Demande de modification de PASH de la Lesse
Rapport de motivation
Commune de Paliseul - Village de Opont – Rue de la Scierie

IDELUX Eau
Service d'Appui aux Communes
Le 01/08/2022

Demande de modification du PASH
Sous-bassin hydrographique de la Lesse - Commune de Paliseul - Opont - Rue de la Scierie

Figure 2 : Localisation globale de la demande (zone entourée en vert)

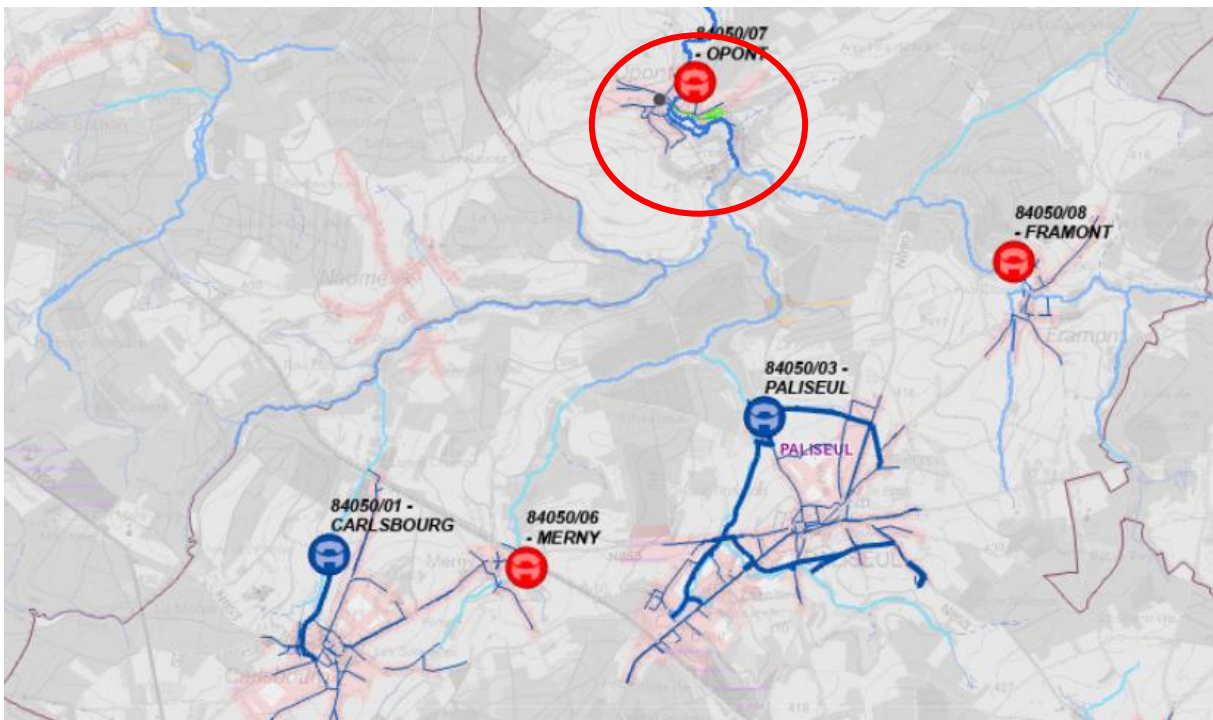
Dans la zone concernée par la modification du PASH, il y a trois anciennes habitations et aucun système d'épuration individuelle n'est installé.

- aucun SEI n'est installé dans cette partie de la rue ;
- un égout gravitaire de 80 m pourrait être posé et serait raccordé à l'égouttage public présent dans la rue de la Scierie ;
- le potentiel logement est estimé à environ 15 EH ;

il est proposé d'orienter une partie de la rue de la Scierie en zone d'assainissement collectif.
